核技术利用建设项目
白城中医院异地新建辐射项目

环境影响报告表
(报批版)

《白城中医院异地新建辐射项目环境影响报告表》

专家意见修改单

附图4 白城中医院直线加速器机房平面图、剖面图

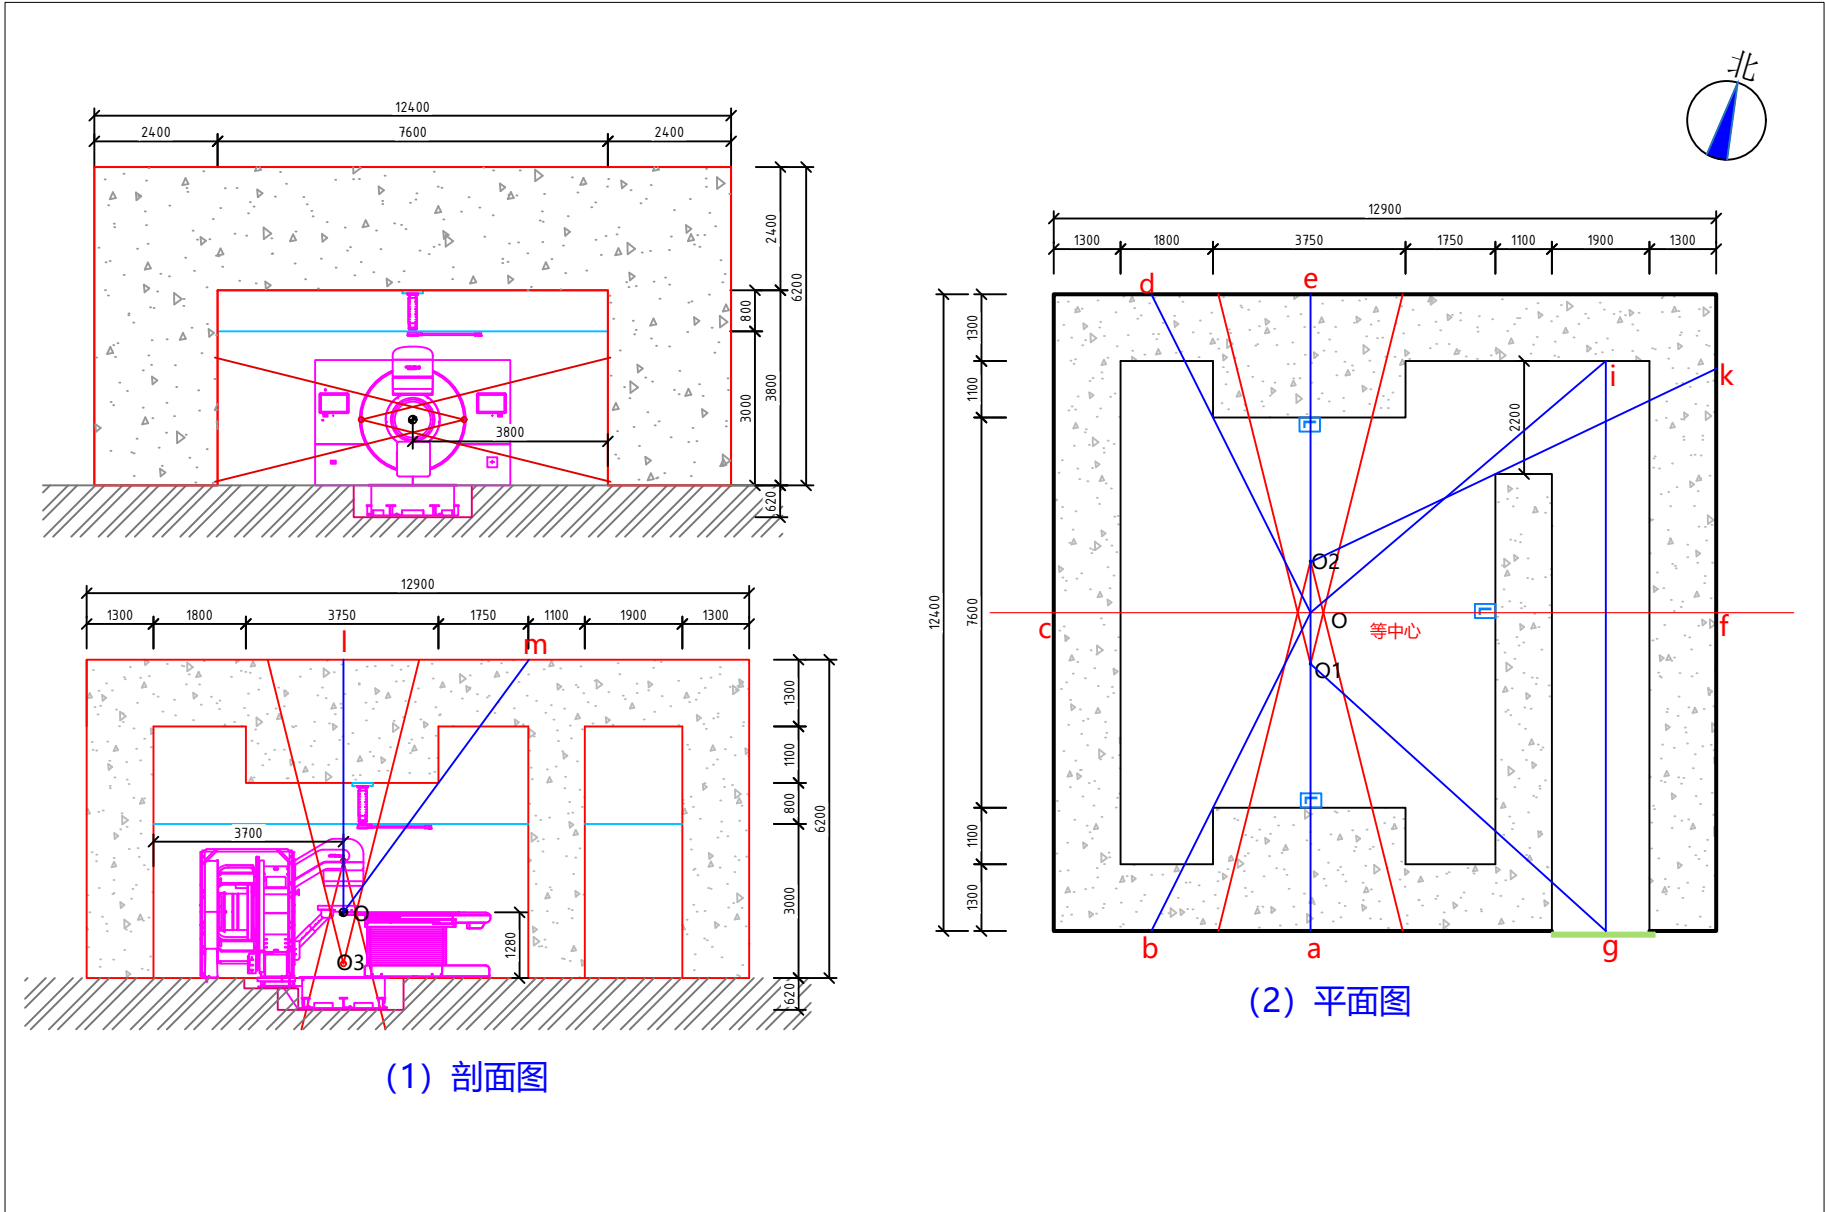
序号	专家意见	修改页码
1	完善工艺流程与辐射源项分析；	P19、P21-24
2	完善机房布局描述；	P18、附图 3、4、5
3	完善防护设备及劳动定员配置。	P3、P29-30

本项目加速器室四侧墙体、顶棚拟采用标准混凝土（密度 $2.35\text{g}/\text{cm}^3$ ）浇筑而成，加速器防护门拟采用铅板+不锈钢板制成。放疗中心加速器治疗室设计情况详见表 10-1。机房平面布局、剖面图详见附图 4。
